【公報種別】特許法第 17 条の 2 の規定による補正の掲載

【公開番号】特開 2022-156679(P2022-156679A)

【手続補正書】

建物の内部に形成される空調対象空間に空調空気を供給する床吹出し式空調システムであって、

【補正対象項目名】図 1

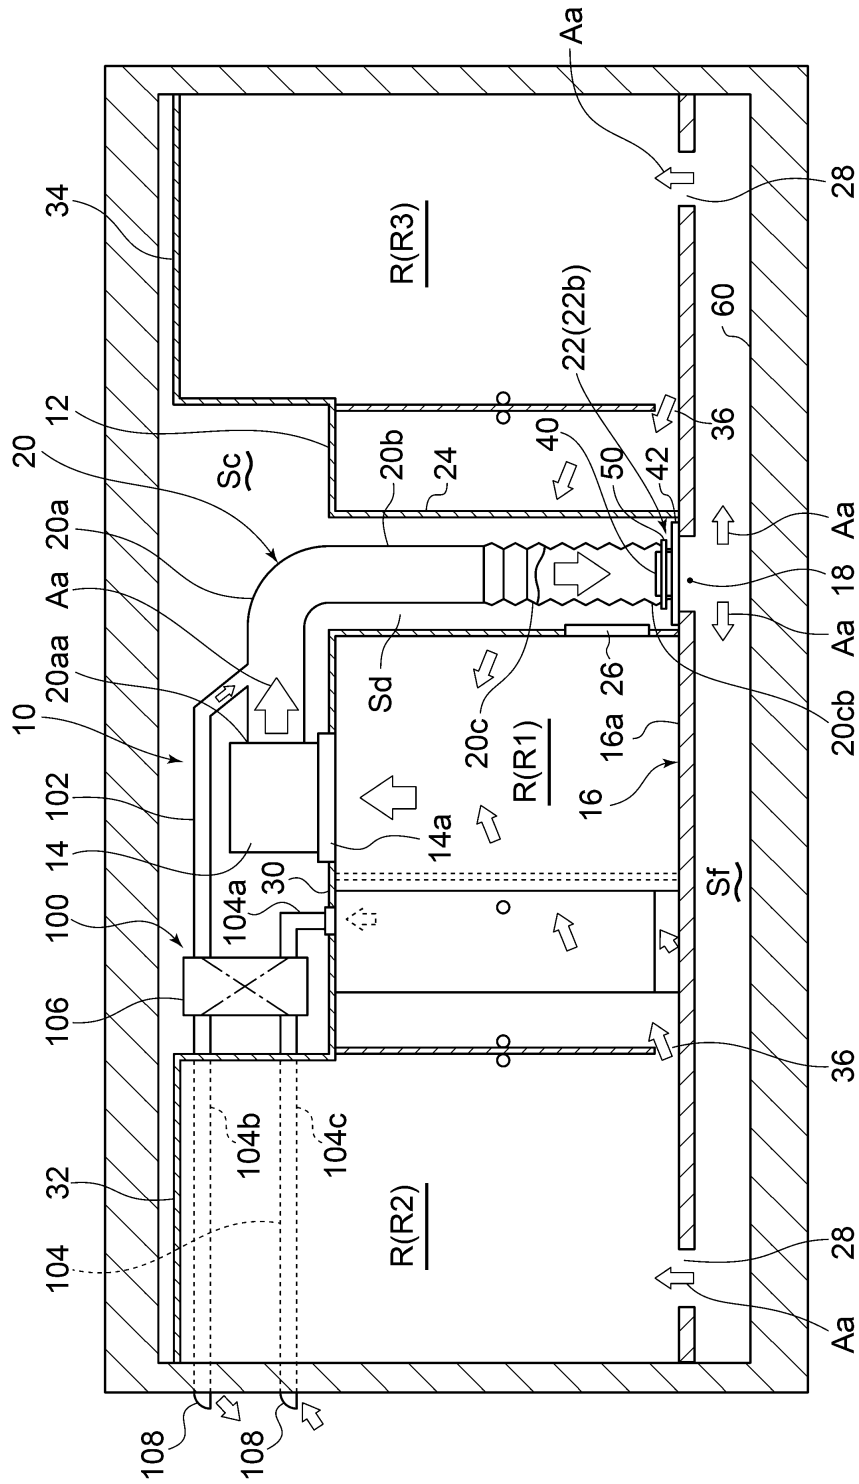
【手続補正 5】

【補正対象書類名】図面

【補正方法】変更
